# Акриловая ванна BALI

31.03.2021 | PRODUCT MANAGEMENT TEAM

С марта 2021 года акриловая ванна Bali и ее комплектующие (фронтальная панель и монтажный комплект) выпускаются под новыми артикулами.

## Новая фронтальная панель для ванны BALI

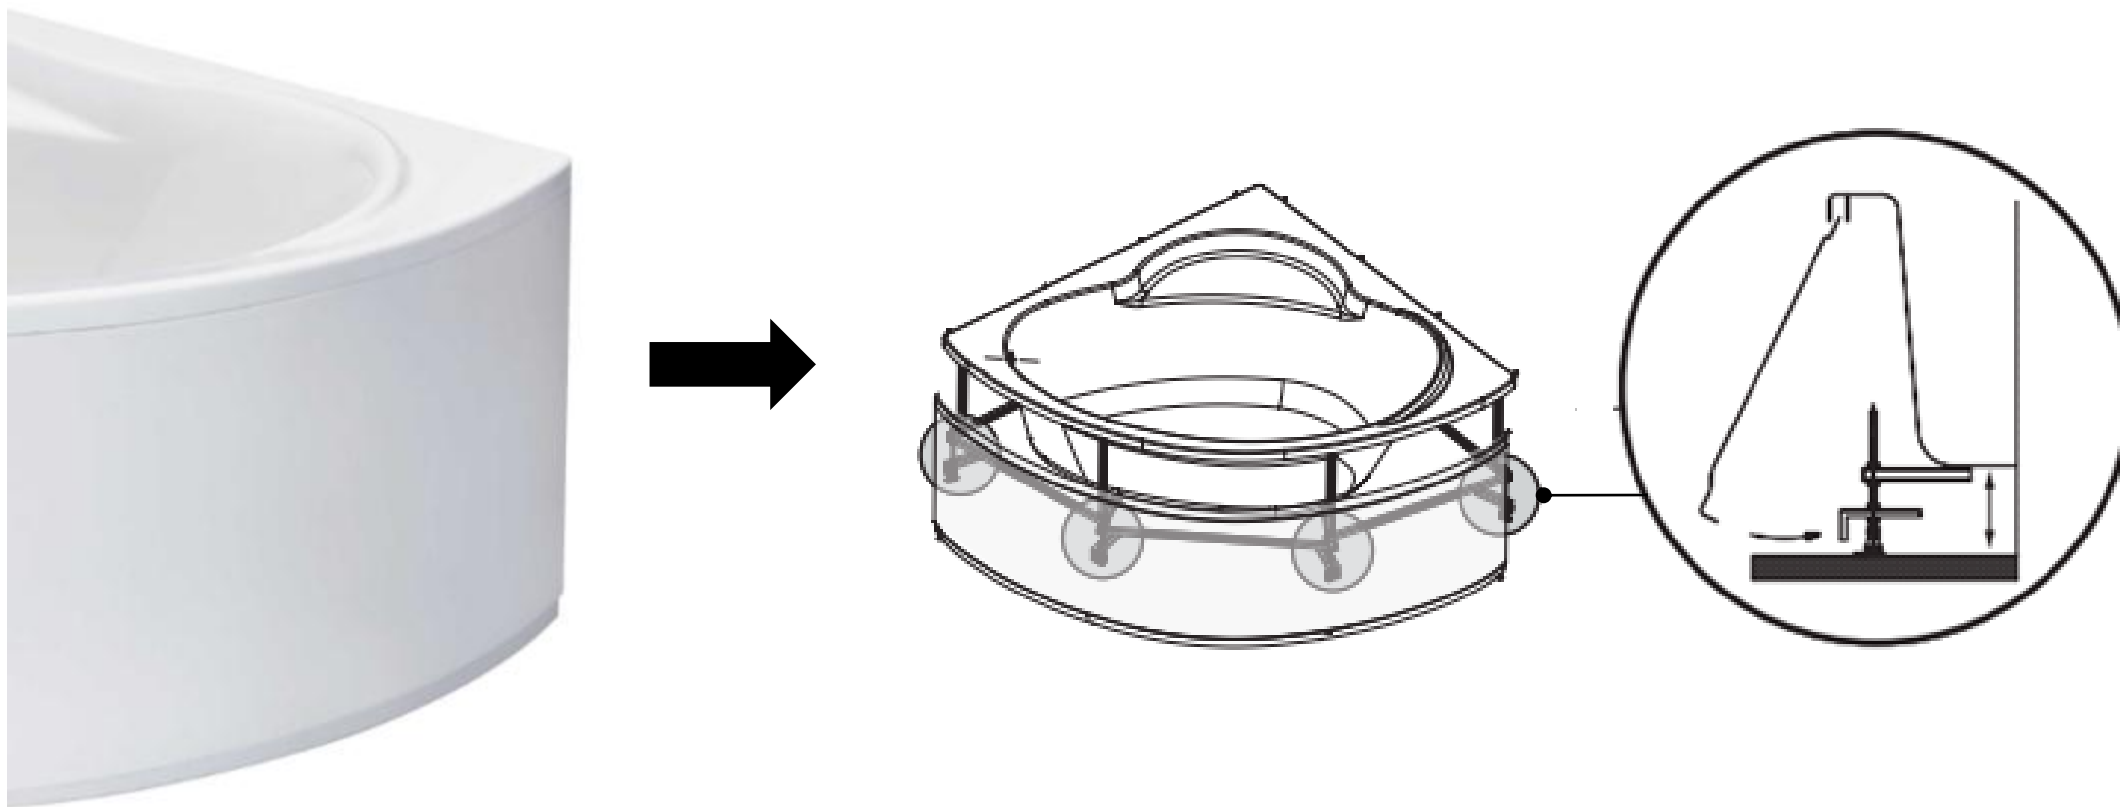
Новый способ крепления панели на саморезы – наиболее надежный способ крепления для радиусных фронтальных панелей

Новая панель изготовлена из более толстого листа полистирола 4 мм, что делает ее более крепкой и прочной. Не подвержена изменению цвета в процессе эксплуатации.

Дополнительная ступенька в верхней части панели, которая заходит под борт ванны и ступенька в нижней части панели для удобного подхода к ванне создают дополнительные ребра жесткости панели, что делает ее более устойчивой к транспортировке и защищает от случайных прогибов.
